HALLAZGO ADMINISTRATIVO CON PRESUNTO ALCANCE DISCIPLINARIO		Deficiente labor de supervisión contractual	
13	Tubería sin instalar en zanja, con lleno de material de porfícolita.	CONSORCIO LGO Y EQUIPO DE TRABAJO EAAR (INSPECTORES DE OBRA, RESIDENTES DE OBRA, OBREROS Y SUPERVISORES DEL CONTRATO)	La Empresa acueducto de tribunas realizó instalación de tubería en la base de la zanja lo que distorsiona la calidad técnica de la instalación de tubería PEAD de 315 mm. Se observa que a pesar de haberse pagado todo el contrato, hay tubería sin instalar.
14	Válvula expuesta a la intemperie sin caja, con evidente deterioro y riesgo de hurto al estar a bordo de carretera.	CONSORCIO LGO Y EQUIPO DE TRABAJO EAAR (INSPECTORES DE OBRA, RESIDENTES DE OBRA, OBREROS Y SUPERVISORES DEL CONTRATO)	Tubería en alineamiento corto sin poderse instalar sobre base de zanja.
16	Paso en alineamiento de descarga de transversal, sin cumplir las normas mínimas de instalación.	CONSORCIO LGO	Entrada a la planta en tubería PEAD de 200 mm PN 12.5, sin su Pasamuro y conexión.

AGUAS Y ASEO DE RISARALDA	PROCESO GESTIÓN ADMINISTRATIVA		
	ACTA DE REUNIÓN O COMITÉ		Página 1 de 4
	CÓDIGO: FO-GA-09	VERSIÓN: 1

ASUNTO	Reunión

FOTOGRAFÍA 4. VIADUCTO NO. 2.

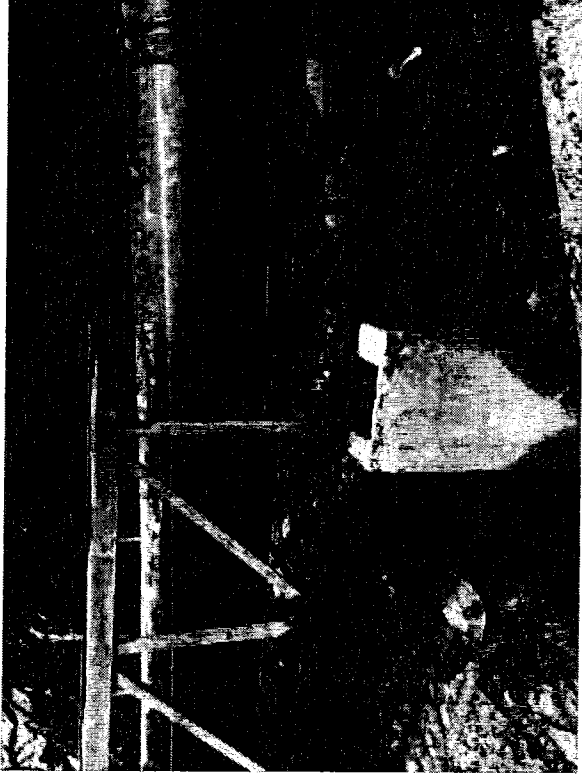
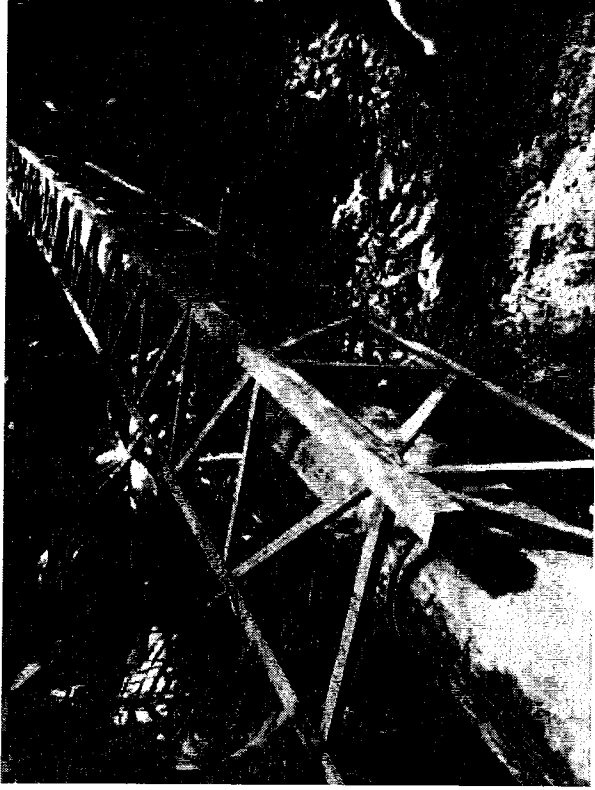
Se evidencia la instalación de un viaducto en estructura metálica de 11.32 m de largo, compuesto por un cordón superior e inferior de 2" x 1/4", con parales y diagonales de 1" x 1/8". El mencionado viaducto no se encuentra Pernado a los apoyos y adicionalmente, carece de platinas de soporte para la tubería, dado esto la tubería actualmente se encuentra apoyada directamente en los pernos de los apoyos.

FOTOGRAFÍA 7. VIADUCTO NO. 3.

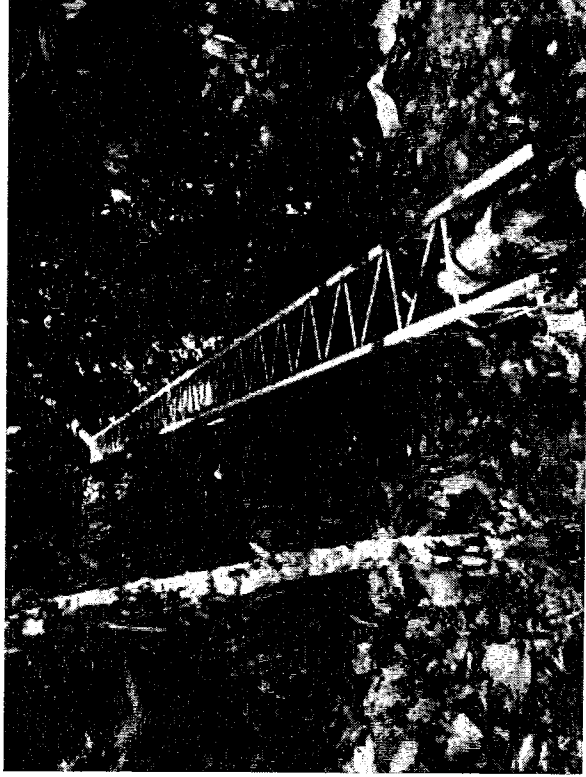
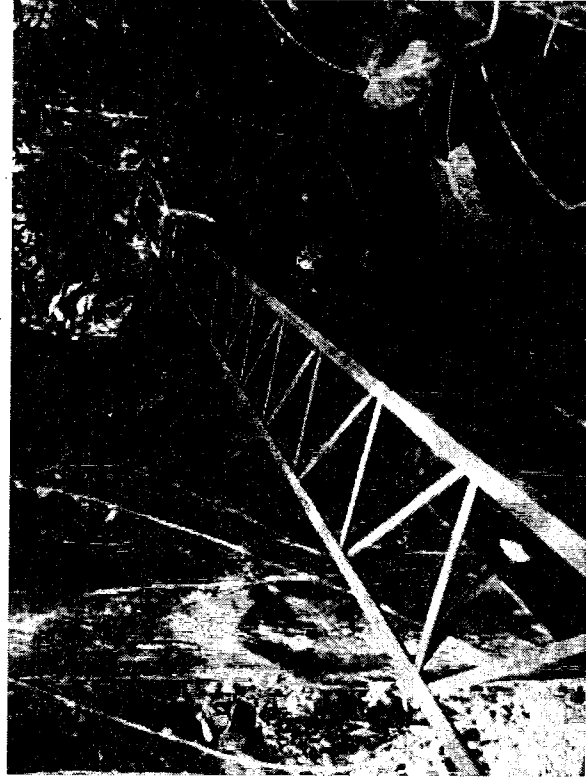
Se evidencia la instalación de un viaducto en estructura metálica de 16.50 m de largo, compuesto por un cordón superior e inferior de 2" x 1/4", con paraleles y diagonales de 1" x 1/8". Haciendo una revisión de los planos de diseño de dichas estructuras, los viaductos que rodean la longitud de 15 m, deberían tener cordón superior e inferior de 3" x 1/4", lo cual para el presente caso no se cumple.

El mencionado viaducto no se encuentra pernado a los apoyos y adicionalmente, carece de platinas de soporte para la tubería, dado esto la tubería actualmente se encuentra apoyada directamente en los pernos de los apoyos.

FOTOGRAFÍA 13. VIADUCTO NO. 5.

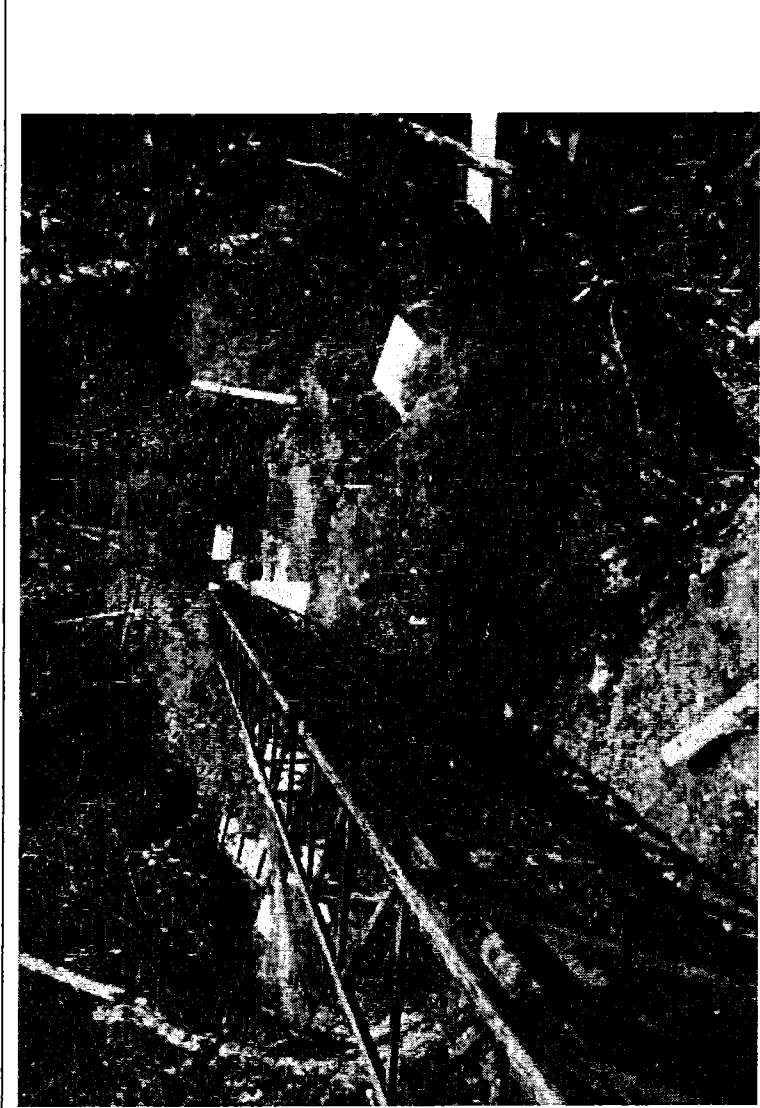
Se evidencia la instalación de un viaducto en estructura metálica de 10.40 m de largo, compuesto por un cordón superior e inferior de 1 1/2" x 1/4", con parales y diagonales de 1" x 1/8". Haciendo una revisión de los planos de diseño de dichas estructuras, los viaductos que rodean la longitud de 10 m, deberían tener cordón superior e inferior de 2" x 1/4", lo cual para el presente caso no se cumple.

El mencionado viaducto no se encuentra Pernado a los apoyos y adicionalmente, carece de patinas de soporte para la tubería, dado esto la tubería actualmente se encuentra apoyada directamente en los pernos de los apoyos.

FOTOGRAFIA 17. VIADUCTO NO. 7.

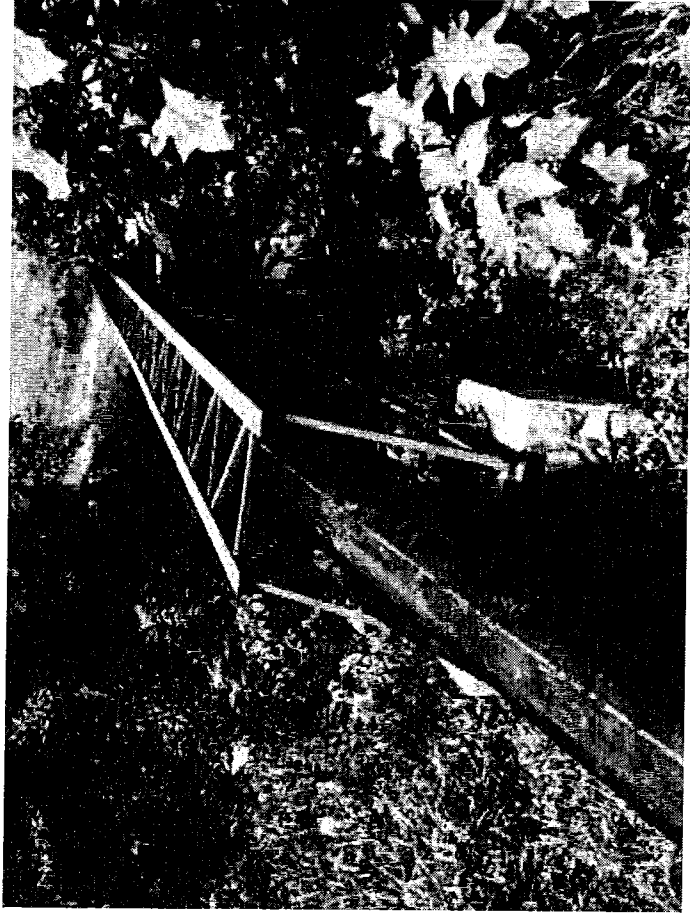
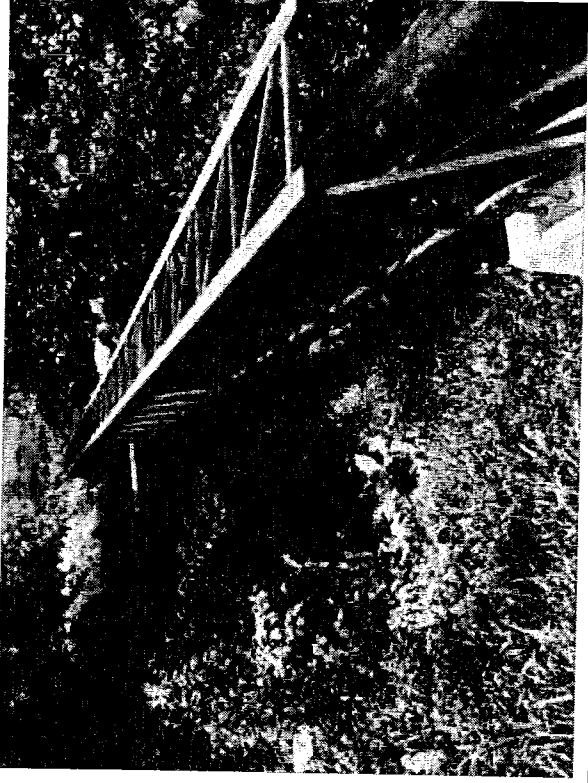
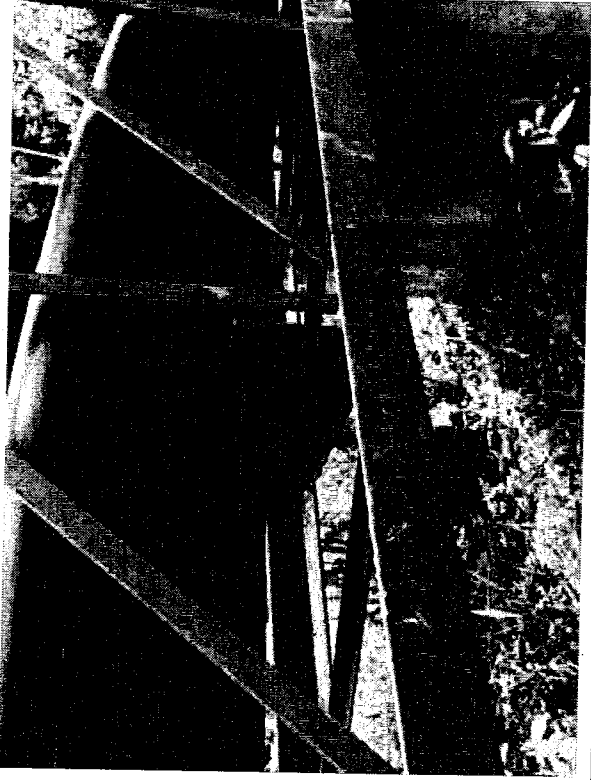
Se evidencia la instalación de un viaducto en estructura metálica de 8.16 m de largo, compuesto por un cordón superior e inferior de 2" x 1/4", con paralelos y diagonales de 1" x 1/8". El mencionado viaducto tan solo posee tres (3) platinas de soporte para la tubería, cabe mencionar que según los planos de diseño, la platina de soporte de la tubería debe estar dispuesta cada 0.50 m. El viaducto se encuentra debidamente pernado a los apoyos.

FOTOGRAFÍA 23. VIADUCTO NO. 8.

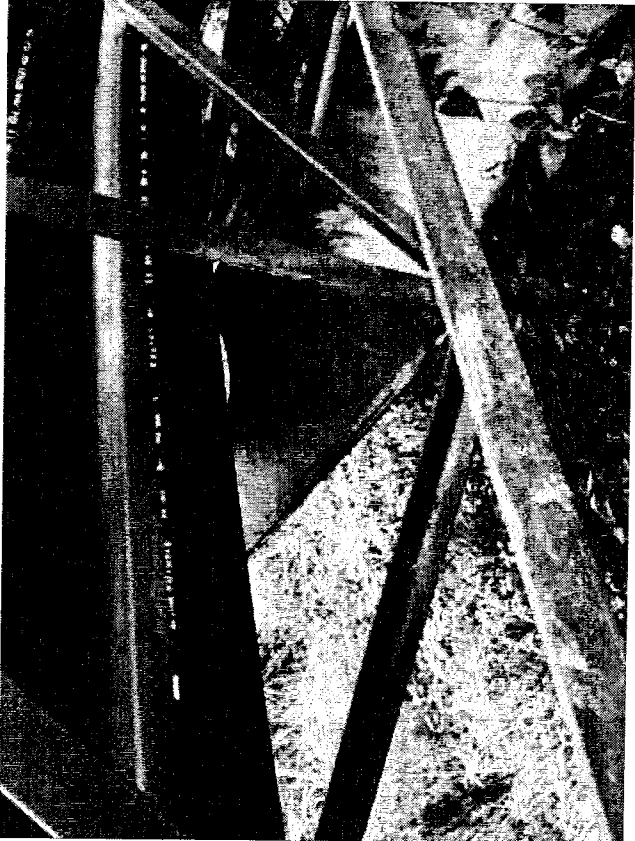
El mencionado viaducto tan solo posee tres (3) platinas de soporte para la tubería, cabe mencionar que según los planos de diseño, la platina de soporte de la tubería debe estar dispuesta cada 0.50 m.

FOTOGRAFÍA 25. VIADUCTO NO. 9.

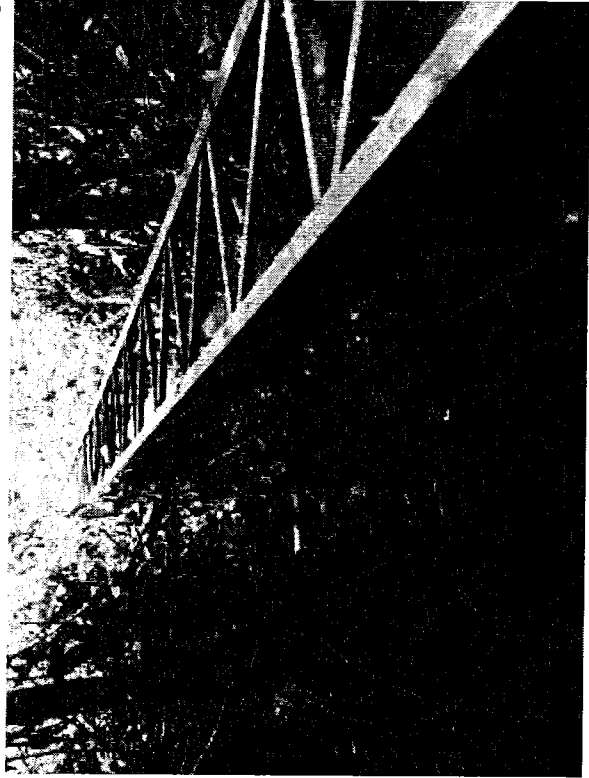
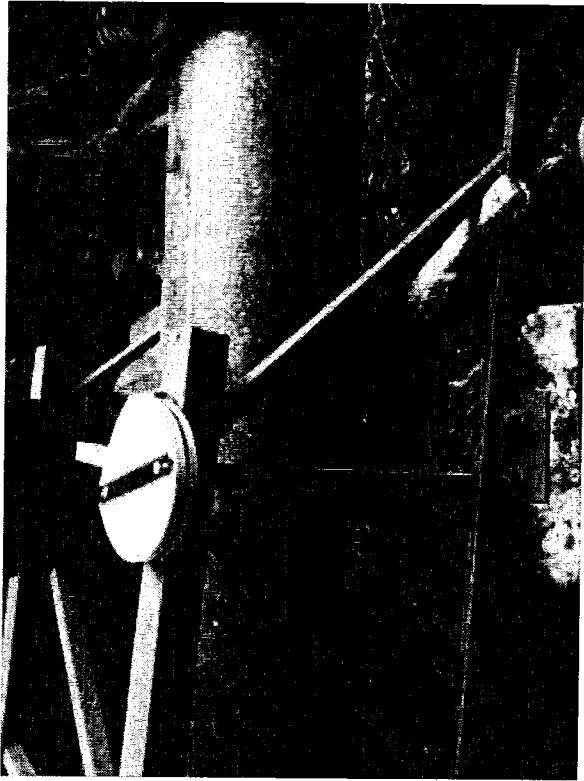
El mencionado viaducto tan solo posee tres (3) platinas de soporte para la tubería, cabe mencionar que según los planos de diseño, la platina de soporte de la tubería debe estar dispuesta cada 0.50 m.

FOTOGRAFIA 28. VIADUCTO NO. 10.

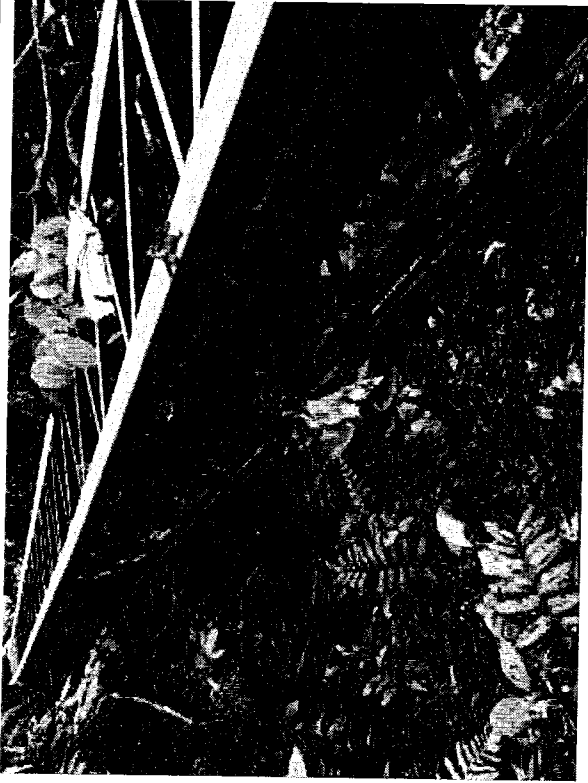
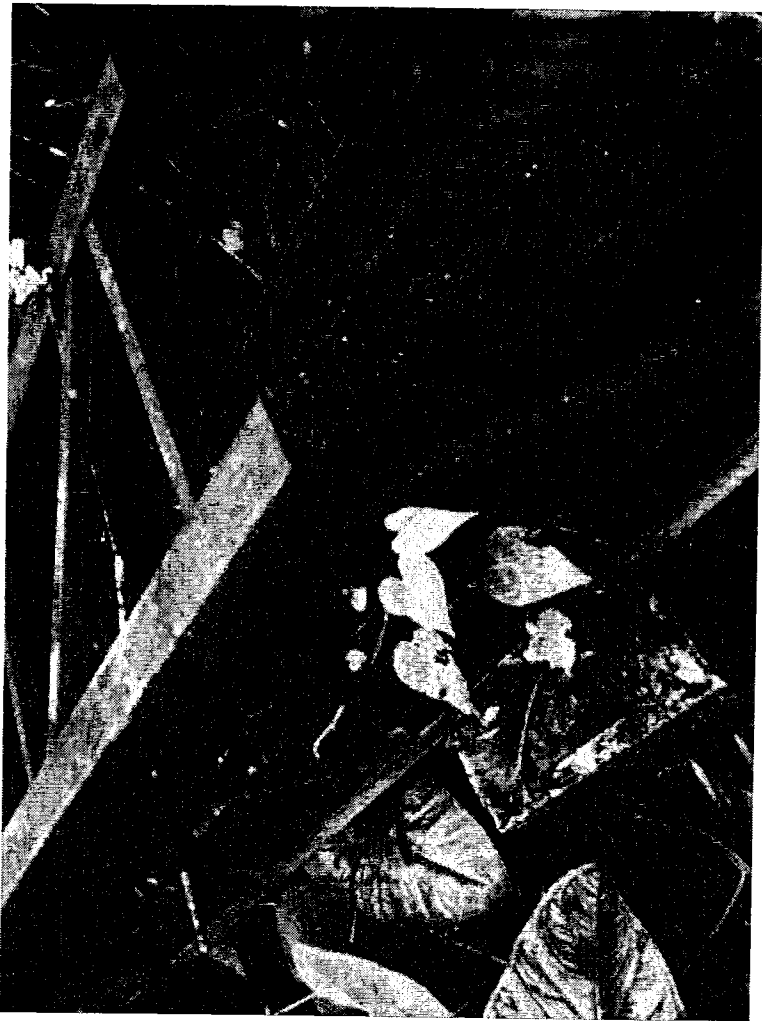
El mencionado viaducto tan solo posee tres (3) platinas de soporte para la tubería, cabe mencionar que según los planos de diseño, la platina de soporte de la tubería debe estar dispuesta cada 0.50 m.

FOTOGRAFIA 18. VALVULA DE CORTE NO. 1.

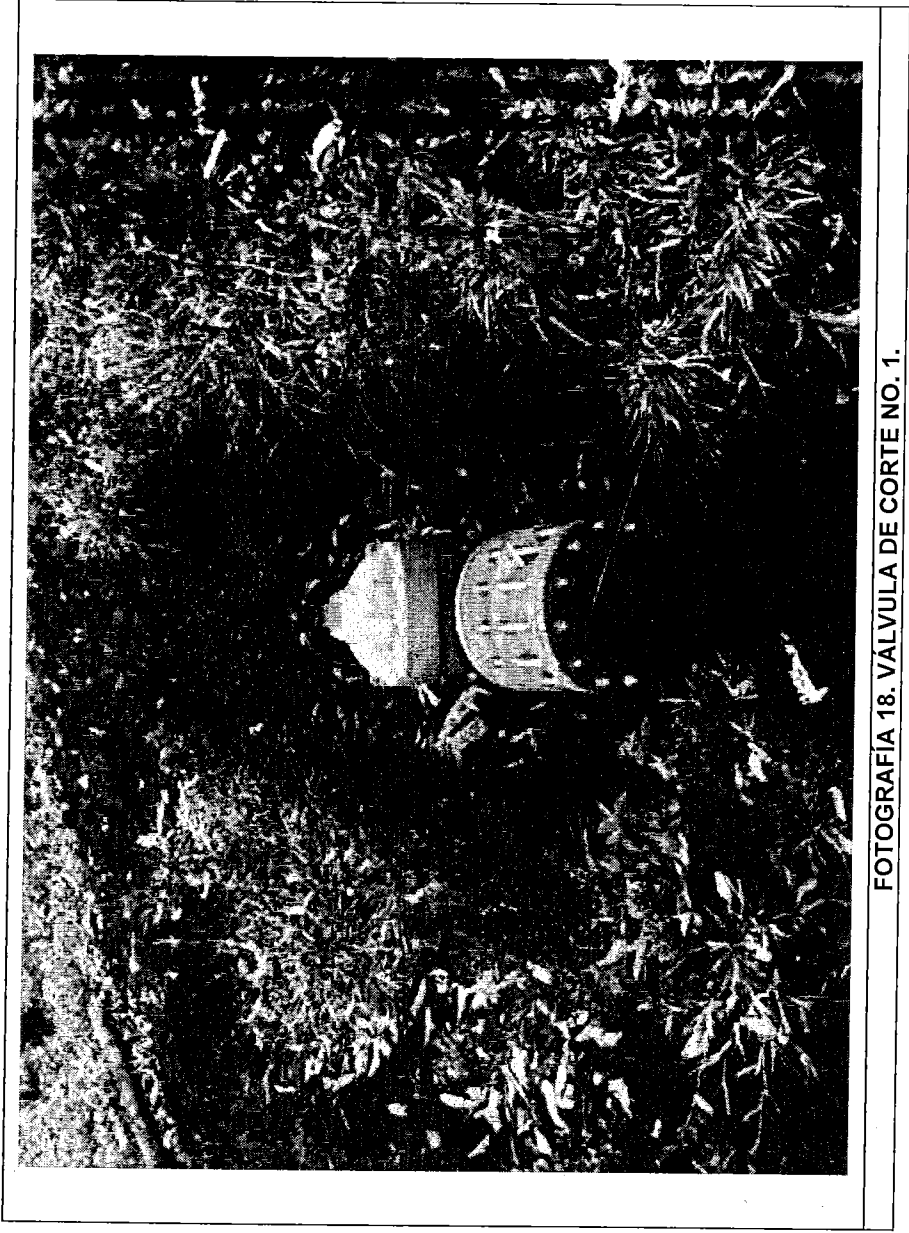
Se evidencia la instalación de una válvula de tipo corte de Ø12", con sus respectivos accesorios de conexión. La mencionada válvula no posee cámara de protección, estando apoyada directamente en el terreno.
